RAPORT DE EVALUARE A CONDIȚIILOR DE ACCESIBILITATE FIZICĂ ÎN CADRUL DIRECȚIEI GENERALE PENTRU OCUPAREA FORȚEI DE MUNCĂ MUN. CHIȘINĂU ȘI A SPAȚIULUI PUBLIC AFERENT SITUAT ÎN PREAJMA ACESTEI INSTITUȚII PUBLICE

șos. Hîncești 53, Chișinău MD-2028

AO Centrul pentru Drepturile Persoanelor cu Dizabilități

**Autor: Gheorghe Staver
Consultant accesibilitate**

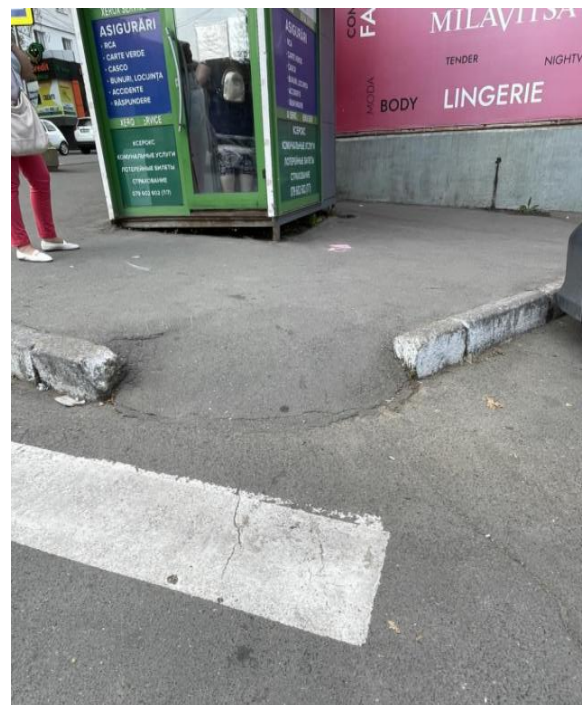
Accesul liber a persoanelor cu dizabilități utilizatoare de scaun rulant, premergătoare și alt echipament ajutător la trecherile pentru pietoni de la aceste intersecții nu este asigurat. Accesul este îngrădit de borduri înalte, trepte, denivelări și gropi, inclusiv de piloni care sunt instalați la ieșire pe trotuar de pe carosabil.

Doar trecerea pentru pietoni de la intersecția șos. Hîncești cu str. Dokuceaev dispune de semafoare dotate cu sistem de semnalizare sonoră inclusiv voce. Culoarea verde a semaforului care permite traversarea pietonilor a șos. Hîncești are un termen de ardere foarte scurt doar 23 secunde.

Trecerile pentru pietoni de la ambele intersecții (șos. Hîncești cu str. Dokuceaev, șos. Hîncești cu str. Academiei) sunt inaccesibile și prezintă un risc sporit de accidentare și traumatizare a persoanelor cu dizabilități de vedere (nevăzători), a persoanelor cu dizabilități utilizatoare de scaun rulant, premergătoare și alt echipament ajutător.

Timpul de ardere a culorii verde a semaforului (23 secunde) este insuficient pentru traversarea în siguranță a șoselei Hîncești de către persoanele cu dizabilități inclusiv a părinților cu copii în cărucior.

- ✓ Renovarea trotuarului situat în preajma clădirii;
- ✓ Eliminarea tuturor bordurilor și a treptelor de la ambele intersecții în care sunt amenajate trecerile de pietoni;
- ✓ Reamplasarea trecerii pentru pietoni cu cel puțin 1,5 m mai sus pe șoseaua Hîncești de la intersecția str. Dokucaev cu șos. Hîncești;
- ✓ Extinderea termenului rezervat pentru arderea culorii verde a semaforului de la 23 secunde cel puțin la 33 secunde.

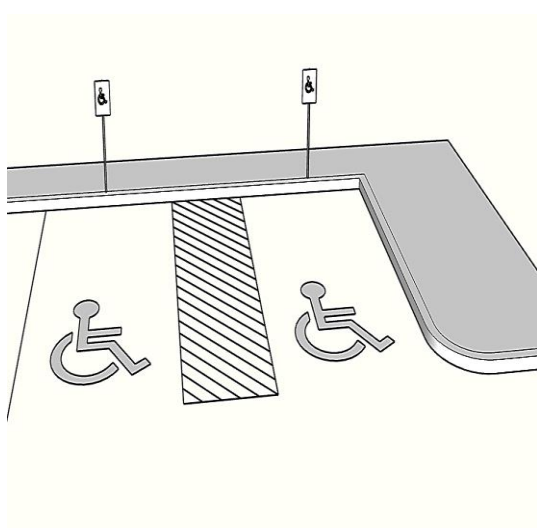
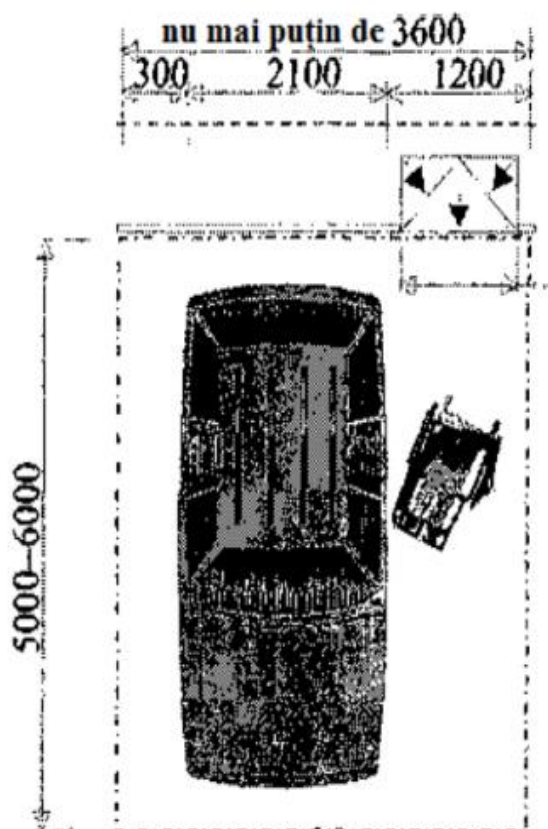
În curtea situată în spatele clădirii sunt amenajate locuri de parcare. În cadrul acestei parări nu sunt rezervate locuri de parcare special amenajate pentru parcare autovehiculelor persoanelor cu dizabilități.

Spațiul existent în curtea clădirii permite amenajarea cel puțin a 2 locuri de parcare rezervat pentru parcare a autovehiculelor persoanelor cu dizabilități.

Se recomandă DGOFM în colaborare cu administratorul clădirii să întreprindă măsuri de amenajare a cel puțin 2 loc de parcare pentru parcare a autovehiculelor persoanelor cu dizabilități.

- ✓ Reconfigurarea parcajului astfel ca să existe 2% sau minim 2 locuri de parcare pentru persoanele cu dizabilități, marcate corespunzător

✓ Marcarea locului cu indicator și marcaj rutier conform

✓ Marcarea dimensiunii locului de parcare până la 3,5 x 5 m pentru a permite

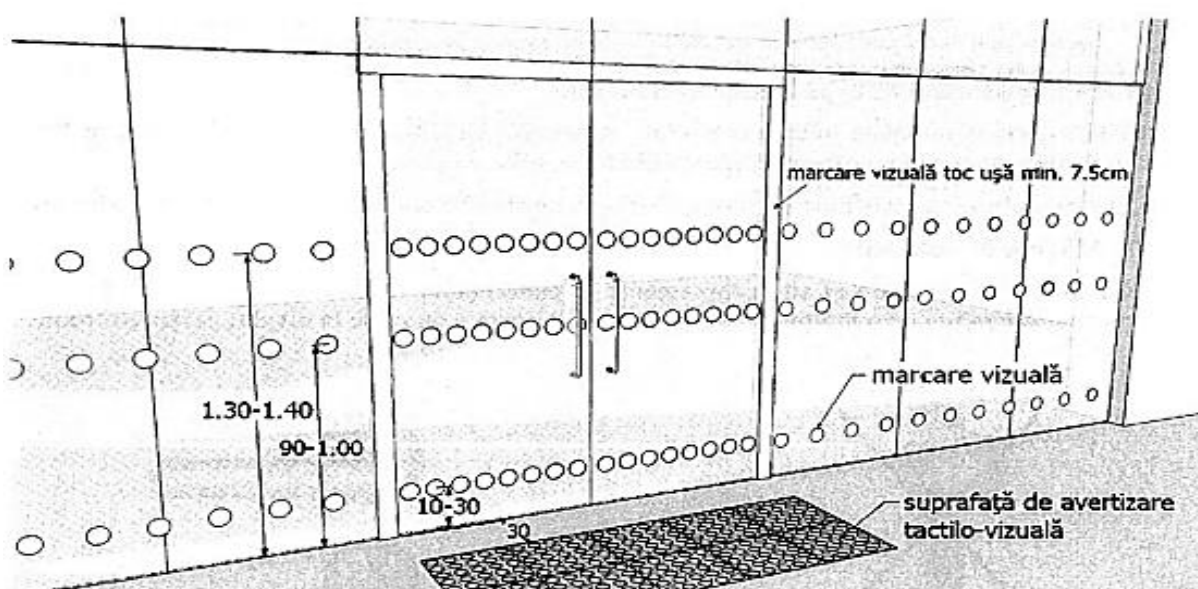
Ușa instalată la intrare în clădire este din sticlă transparentă având ramă din aluminiu. Care poate fi deschisă atât spre dreapta cât și spre stânga, fiecare parte a ușii are 87 cm. Nu sunt utilizate culori contrastante și marcaje tactile care fac ca ușile de la intrare să fie ușor de identificat. În special pe suprafața sticlei de la ușă nu sunt aplicate benzi în culoare contrastantă pentru asigurarea accesibilității vizuale. Ușa dispune de prag 4 cm. În fața ușii există spațiu suficient pentru manevrarea scaunului rulant. Deschiderea ușii este lejeră și implică o forță de operare redusă. La intrarea în clădire lipsesc turnichete sau bariere, care împiedică accesul persoanelor cu dizabilități. Pe toată suprafața platformei din fața ușii de la intrare în clădire în scopul evitării riscului de alunecare a persoanei este aplicată mochetă din cauciuc.

Intrarea în clădire este accesibilă pentru persoane cu dizabilități utilizatoare de scaun rulant, premergătoare și alt echipament ajutător. Însă lipsa elementelor care asigură accesibilitatea vizuală pentru persoane cu dizabilitate de vedere prezintă un potențial risc de accidentare a acestor persoane.

Se recomandă DGOFM în colaborare cu administratorul clădirii să întreprindă măsuri pentru asigurarea accesibilității vizuale la intrarea în clădire în special aplicarea benzilor în culori contrastante și marcaje tactile pentru a facilita identificarea ușilor de la intrare.

Eliminarea pragului de la ușa principală de la intrarea în clădire.

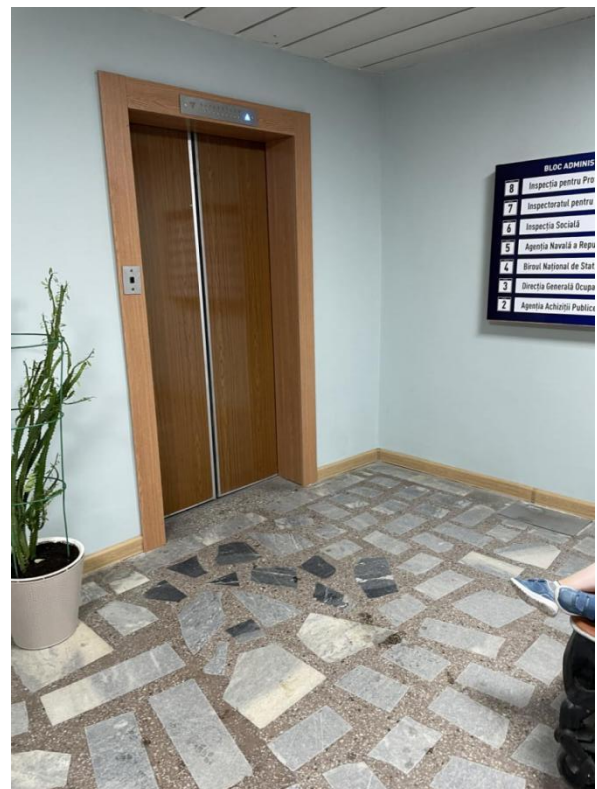
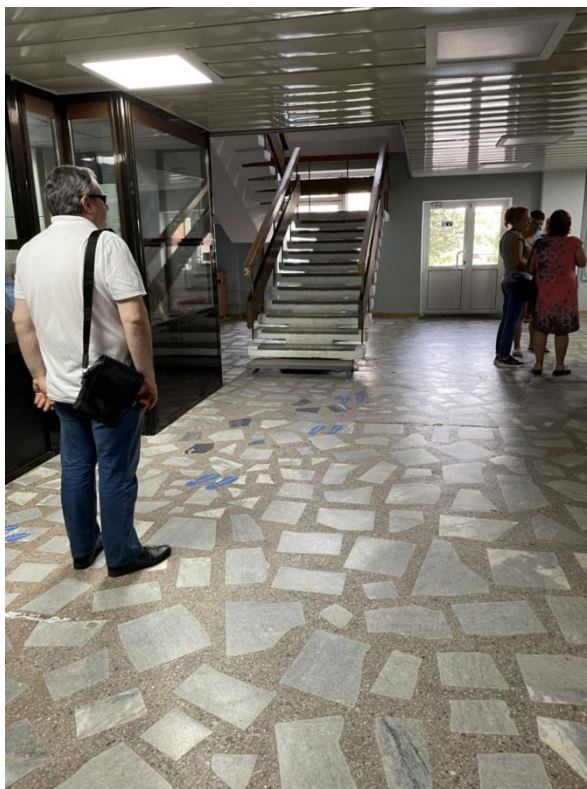
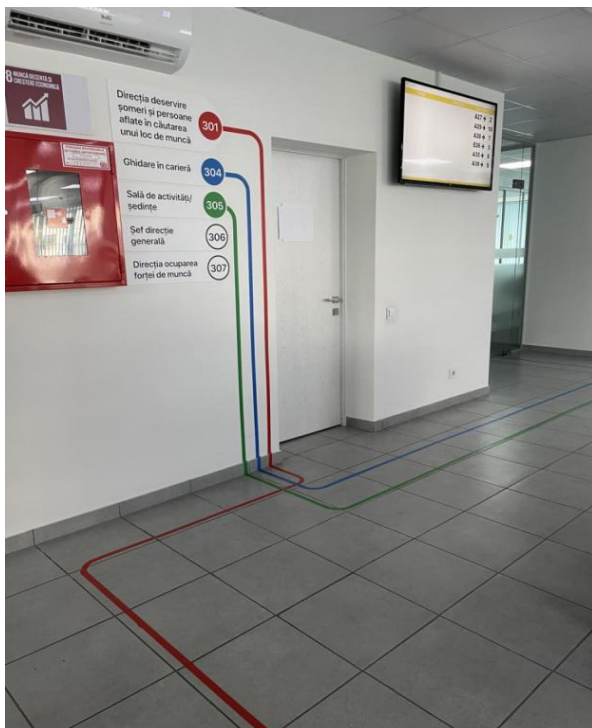
Holurile și coridoarele sunt largi. Careva praguri, trepte, piloni, mobilier în calea de circulație orizontală nu sunt. Pardoseala are un finisaj plan însă nu are acoperire antiderapantă.

La intrare în clădire holul secundar de holul principal la etajul 1 a clădirii este separat de o ușă de sticlă transparentă, având o ramă de aluminiu. Ușa poate fi deschisă atât spre dreapta cât și spre stânga. Fiecare parte a ușii are o lățime de 87 cm. Pe partea stângă a ușii, pe suprafața de sticlă, este aplicat un panou informativ de culoare albastră cu mențiunea "Împinge". Pragul acestei uși este eliminat.

Holurile și coridoarele din interiorul clădirii au o iluminare suficientă atât naturală cât și artificială. În interiorul clădirii sunt folosite culori contrastante însă nu sunt aplicate marcaje tactile pentru a facilita orientarea în interiorul clădirii.

Toate spațiile din interiorul clădirii, destinate publicului, sunt accesibile utilizatorilor de scaun rulant. În ceea ce privește asigurarea accesibilității vizuale pentru persoane cu dizabilitate de vedere aceasta nu este asigurată în măsură deplină. Lipsește marcajul tactil pentru identificare ușilor din interiorul clădirii inclusiv a ascensorului. Ușile din interiorul oficiului DGOFM sunt de culoare albă sau din sticlă transparentă ne fiind asigurat contrastul vizual a acestora cu suprafețele aferente .

- ✓ Pe suprafața ușilor din interiorul oficiului în vederea asigurării contrastului vizual aplicarea marcajelor în culoare contrastantă. Marcajele urmează să fie aplicate la o înălțime de 1,2-1,6 m de la pardoseală.

- ✓ Aplicarea pe suprafața pardoselii a marcajului tactil în scopul asigurării identificării ușilor de către persoanele cu dizabilitate de vedere.

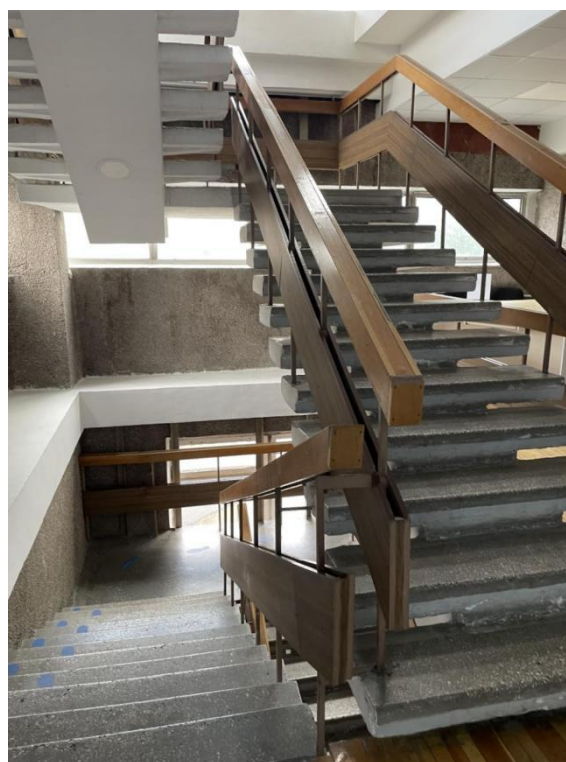
Prima și ultima treaptă a fiecărei secții a scărilor nu este marcată în culoare contrastantă. Ușa ambelor ascensoare este de 1,2 m. Dimensiunile interioare a ascensorului sunt de 1,4 pe 1,7 m. Ascensoarele sunt de un model vechi și nu dispune de un sistem cu semnal sonor și vizual care indică sosirea la un etaj. Butoanele de

control nu au caracter tactil sau Braille. Panoul de control este montat la o înălțime de 1,4 m. Spațiul de manevră în fața ascensoarelor este mai mult de 1,5 m. Pe suprafața pardoselii nu este aplicat marcaj tactil pentru identificarea ascensorului de către o persoană cu dizabilitate de vedere.

Ambele ascensoare sunt accesibile și permit libera deplasare a persoanelor cu dizabilități locomotoarei utilizatoare de scaun rulant, premergătoare și alt echipament asistiv fără careva restricții. În ceea ce privește asigurarea accesibilității vizuale pentru persoane cu dizabilități de vedere aceasta nu poate fi asigurată pe deplin din motivul că ascensoarele sunt de model vechi iar instalarea sistemului de vociferare și înlocuirea panoului de control a ascensorului implică costuri considerabile.

Se recomandă DGOFM în colaborare cu administratorul clădirii în scopul asigurării contrastului vizual să fie marcată prima și ultima treaptă a fiecărei secii a scării din interiorul clădirii în culoare contrastantă.
